VARIANTE ①

VARIANTE ②

2. OG

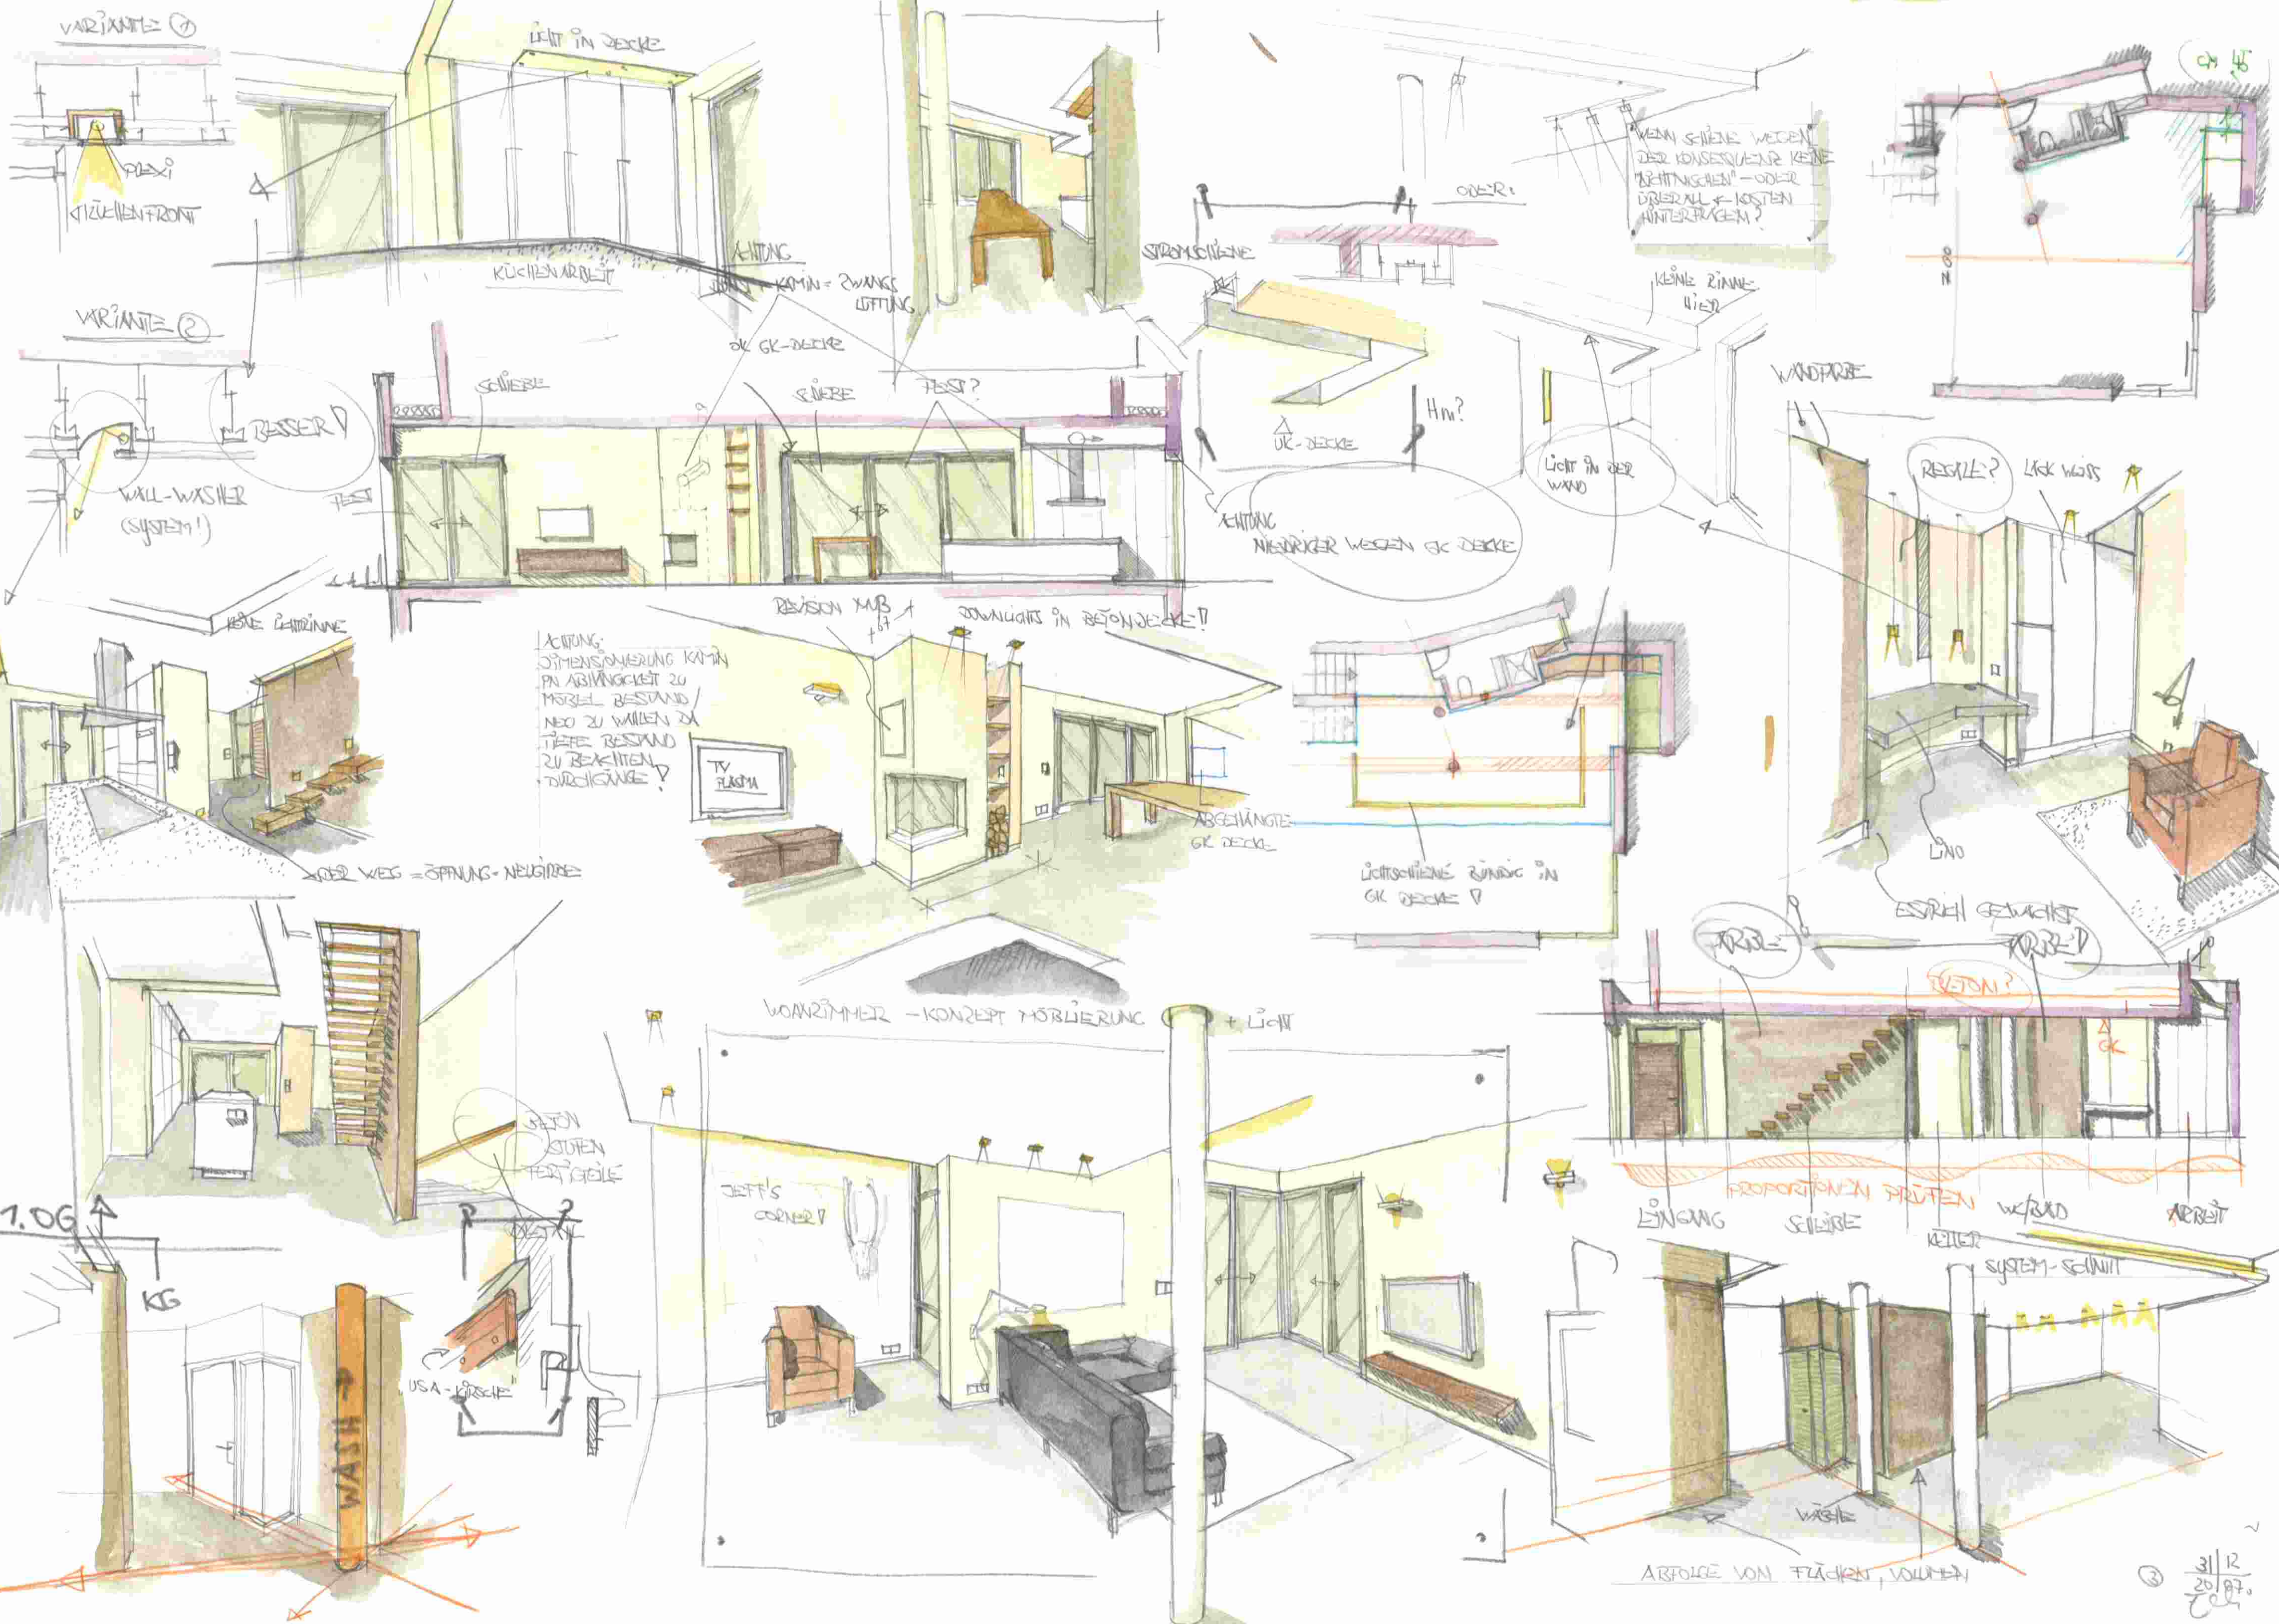
FLUX?
KÜCHENFRONT

LICHT IN DECKE

KAMIN = ZWANGS
LÜFTUNG

STROMSCHLEISE

WENN SCHLEISE WEGEN
DER KONSEQUENZ KEINE
"RECHTIGKEITEN" - ODER
DRISERALL + KOSTEN
HINTERFRAGEN?

KEINE RINNE
HIER

BESSER?

WALL-WASHER
(SYSTEM!)

KEINE LEHRLINIE

AUFGANG:
DIMENSIONIERUNG KAMIN
IN ABHÄNGIGKEIT ZU
MOBEL BESTAND /
NEO ZU WÄNDEN ZA
TIEFE BESTAND
ZU BEACHTEN
DURCHGÄNGE!

REVISION MÜB
+ LT

DOWNLIGHTS IN BETONDECKE!

AUFGANG
NIEDRIGER WEGEN GK DECKE

LICHT IN DER
WAND

REGALE?

ABGEHÄNGTE
GK DECKE

LICHTSCHLEISE RÜCKEN IN
GK DECKE

RETON?

WOANZIMMER - KONZEPT HÖRLIHRUNG + LICHT

PROPORTIONEN PRÜFEN

ABFOLGE VON FLÄCHEN, VOLUMEN
